改善箇所説明図①

改善箇所説明図②

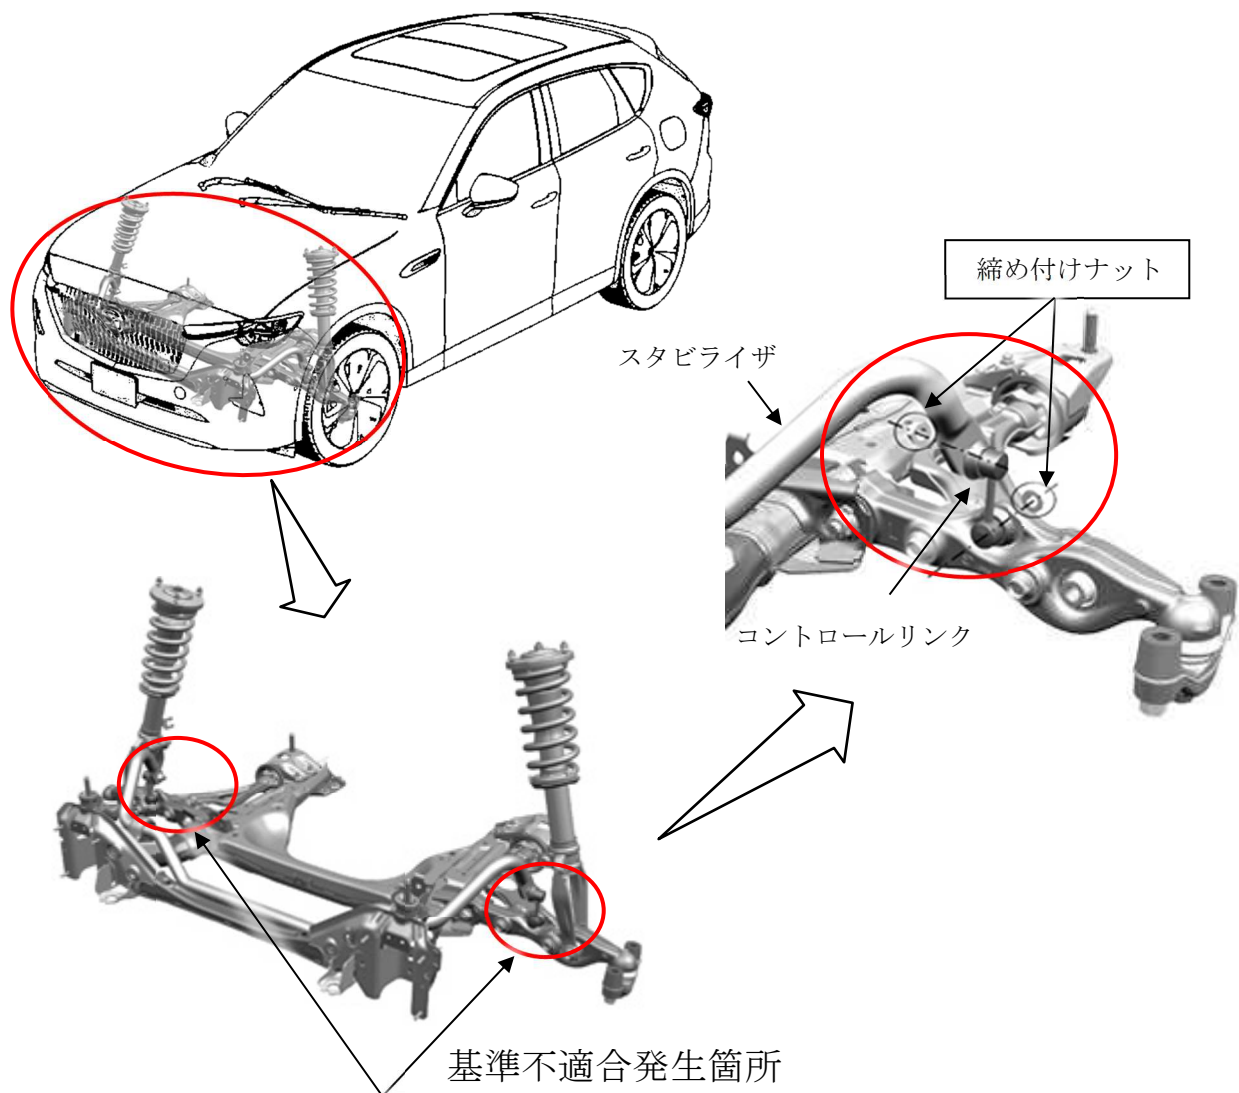
フロントスタビライザにおいて、コントロールリンクを固定するナットの締め付けトルクの設定が不適切なため、段差の乗り越え等でフロントスタビライザに捻じれが加わった際の入力により締め付けナットが緩み、がたつきや異音が発生することがある。そのため、保安基準第14条の緩衝装置に求められる要件を満たさないおそれがある。

全車両、コントロールリンクを固定するナットを変更した規定トルクで締め付ける。

識別：左リヤドア・ロアヒンジ取付けボルト(下側)の頭に黄ペンを塗布する。

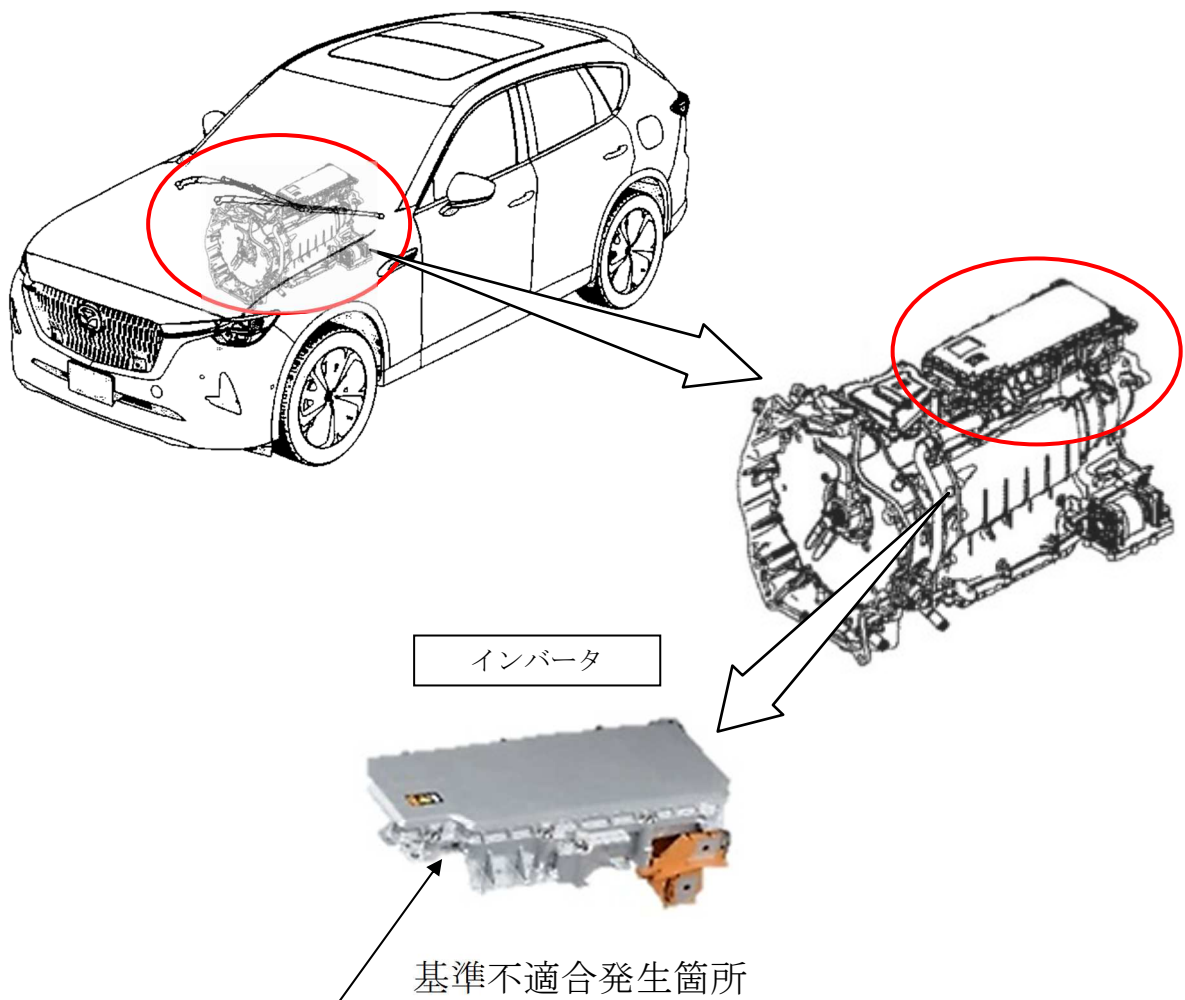
電力変換装置（インバータ）において、インバータ起動制御プログラムが不適切なため、エンジンを始動する際にインバータを起動できず、エンジンが始動しないことがある。またハイブリッドシステムの異常を知らせるメッセージがメータ内ディスプレイに表示されるおそれがある。

全車両、インバータの制御プログラムを対策プログラムに書き換える。

識別：左リヤドア・ロアヒンジ取付けボルト（下側）の頭に黄ペンを塗布する。
